女川原子力発電所2号炉審査資料	
資料番号	資料1
提出年月日	2023年11月14日

女川原子力発電所2号炉 所内常設直流電源設備（3系統目）の設置 審査会合における指摘事項に対する回答

2023年11月
東北電力株式会社

2023年9月7日の審査会合における指摘事項一覧

図1-1 所内常設直流電源設備（3系統目）概略系統図

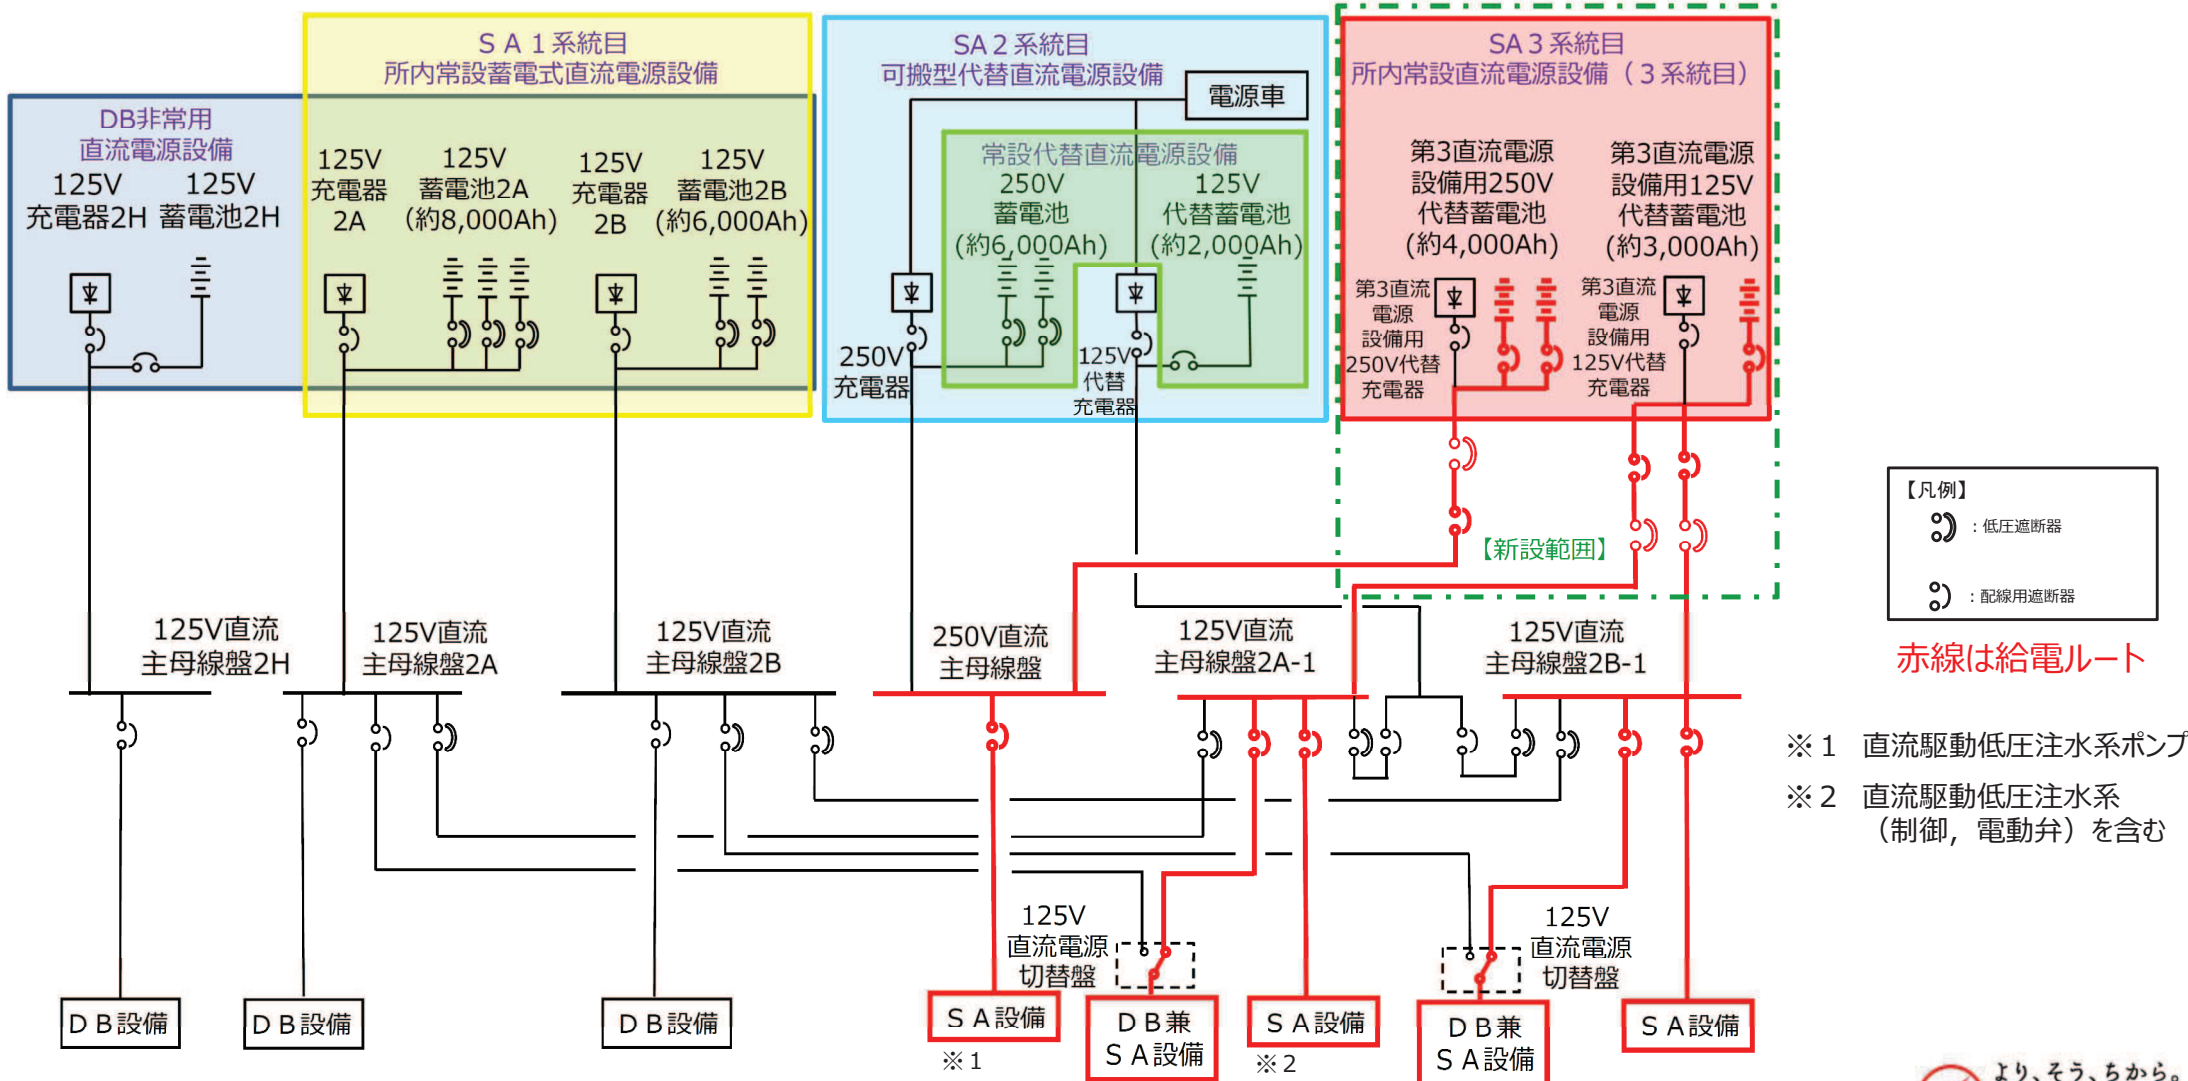
所内常設直流電源設備（3系統目）（以下、「第三電源」という。）の設置について、直流駆動低圧注水系は第三電源の負荷として見込まないとしているが、基準適合性の観点から説明すること。

- 常設直流電源設備（3系統目）からの電源供給が必要な設備について、直流駆動低圧注水系は特定重大事故等対処施設又は化学消防自動車（自主対策設備）により機能を代替することが可能であり、所内常設直流電源設備（3系統目）の負荷として見込まない設計としていた。
- しかしながら、直流駆動低圧注水系の機能を代替する場合には、「実用発電用原子炉に係る炉心損傷防止対策及び格納容器破損防止対策の有効性評価に関する審査ガイド」における全交流動力電源喪失の前提条件の考慮及び重大事故等対処設備としての対策が必要であり、基準適合のためには対策の見直しが必要と判断した。
- 上記を踏まえ、設置許可基準規則第57条第1項により設置が求められる重大事故等対処設備が機能喪失した場合に、その機能を代替し、重大事故等が発生した場合に炉心の著しい損傷等を防止できるように電源供給するため、所内常設直流電源設備（3系統目）の負荷として直流駆動低圧注水系を追加し、表1-1のとおり蓄電池容量を変更する。これにより、直流駆動低圧注水系の更なる信頼性向上を図ることができる。
- 次頁以降に、設計方針変更後の概要、基準適合性等を示す。

➤ 更なる信頼性を向上するため、設計基準事故対処設備の電源が喪失（全交流動力電源喪失）した場合に、重大事故等の対応に必要な設備に直流電力を供給するため、特に高い信頼性を有する3系統目の所内常設直流電源設備として、所内常設直流電源設備（3系統目）を設置する。
